川内原子力発電所1, 2号炉 運転期間延長認可申請に係るヒアリング  
コメント反映整理表<その他>

2023年8月21日 九州電力㈱

川内1, 2号炉—その他—36

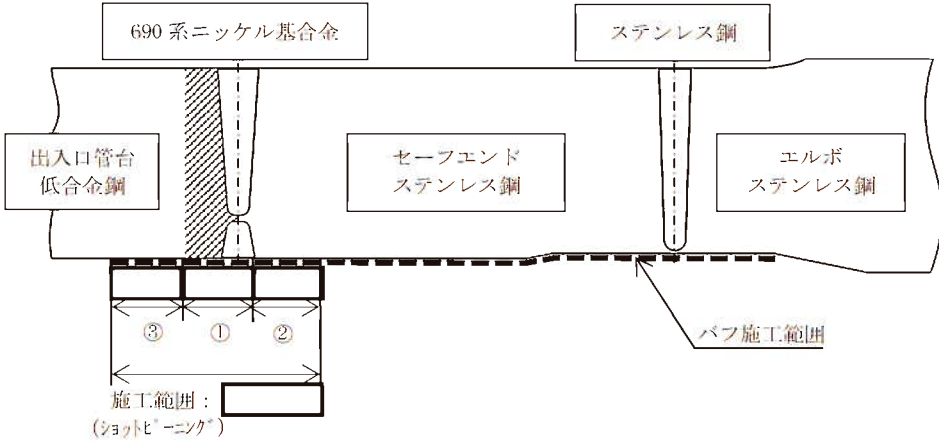
36	1/2号機	SCC	8月2日	ヒアリングコメント回答資料 その他-25	—	美浜2号炉で発生した事象は、溶接部に加えセーフエンドでも確認されていることからその旨を追記すること。また、川内におけるセーフエンドとエルボの継手部のSCC対策を説明すること。	回答資料 川内1, 2号炉-その他-36のとおり。		
37	1/2号機	その他	8月2日	ヒアリングコメント回答資料 その他-28	—	二次系水質の鉄濃度の測定場所について、高浜4号と同じ箇所であるか確認すること。	川内1, 2号、高浜4号共に高圧給水加熱器出口ラインにおいて測定した鉄濃度の数値を用いて監視を行っている。		
38	1/2号機	その他	8月2日	ヒアリングコメント回答資料 その他-31	—	ラジアルキーについて、新規制工認における基準地震動S <sub>s</sub> の見直し後でも評価上問題とならないことを確認すること。	回答資料 川内1, 2号炉-その他-38のとおり。		
39	1/2号機	SCC	8月2日	ヒアリングコメント回答資料 その他-33	—	制御棒クラスタ駆動装置のラッチハウジングと駆動軸ハウジングの溶接部にSCCを想定していないことについて、考え方を説明すること。また、点検内容を説明すること。	【SCCを想定していない考え方について】 制御棒クラスタ駆動装置のラッチハウジングと駆動軸ハウジングの溶接部については、「原子力発電所の高経年化対策実施基準」の経年劣化メカニズムまとめ表-PWRにて、「高経年化技術評価不要の条件-②(当該経年劣化事象の発生条件を設計上考慮して、発生を防止していること)」に区分されているため、SCCを想定していない。  【点検内容について】 当該溶接部は、「発電用原子力設備規格 維持規格(2012年版)」にて、体積または表面試験が要求されており、これに基づき、ISIにて浸透探傷試験(PT)を実施している。 試験程度は、7年間で最外周のハウジング数の25%(5箇所)を実施している。		
40	1/2号機	腐食	8月2日	ヒアリングコメント回答資料 その他-34	—	屋外のオイルスナバの使用箇所を例示して説明すること。	川内1, 2号炉においては、主蒸気・主給水系統等、各号炉ともに屋外に10数カ所のオイルスナバが使用されている。 なお、当社においては屋外のオイルスナバの劣化に起因するトラブルは確認されていない。  <使用箇所(例)> ・主蒸気・主給水系統 ・補助蒸気系統配管(スチームコンバータ加熱蒸気管等)

<p>タイトル</p>	<p>冷却材出入口管台セーフエンドに超音波ショットピーニングを実施した範囲を説明すること。          美浜で発生した事象に対するショットピーニング施工範囲が、コメントNo.3にて説明した施工範囲に含まれていることがわかるように記載を充実化すること。          美浜2号炉で発生した事象は、溶接部に加えセーフエンドでも確認されていることからその旨を追記すること。また、川内におけるセーフエンドとエルボの継手部のSCC対策を説明すること。</p>
<p>説明</p>	<p>美浜2号炉で発生した事象は出入口管台とセーフエンドの溶接部(①)及びセーフエンド部の溶接部近傍(②)において確認されている。          川内1, 2号炉においては、蒸気発生器出入口管台等に対する応力腐食割れへの対策として、応力緩和を目的とした超音波ショットピーニング及びバフ施工を以下のとおり実施している。</p> <p>○超音波ショットピーニング</p> <ul style="list-style-type: none"> <li>・美浜2号炉で発生した部位である出入口管台とセーフエンドの溶接部(①)及びセーフエンドの溶接部近傍(②)</li> <li>・出入口管台の溶接部近傍(③)</li> </ul> <p>○バフ(施工範囲については下図参照)</p> <ul style="list-style-type: none"> <li>・出入口管台</li> <li>・出入口管台とセーフエンドの溶接部</li> <li>・セーフエンド</li> <li>・セーフエンドとエルボの溶接部</li> <li>・エルボ</li> </ul> <p>また、出入口管台とセーフエンドの溶接部及びセーフエンドとエルボの溶接部については、定期的(1回/7年(検査範囲:25%))に超音波探傷検査を実施し、有意な欠陥がないことを確認している。</p>  <p>図 川内1/2号炉 蒸気発生器冷却材出入口管台～エルボ部の超音波ショットピーニング及びバフの施工範囲</p> <p>なお、原子炉容器入口管台についてはウォータージェットピーニングを行っており、出口管台については690系ニッケル基合金クラッド施工を行っている。詳細については補足説明資料 共通事項8-5-5に記載している。</p>
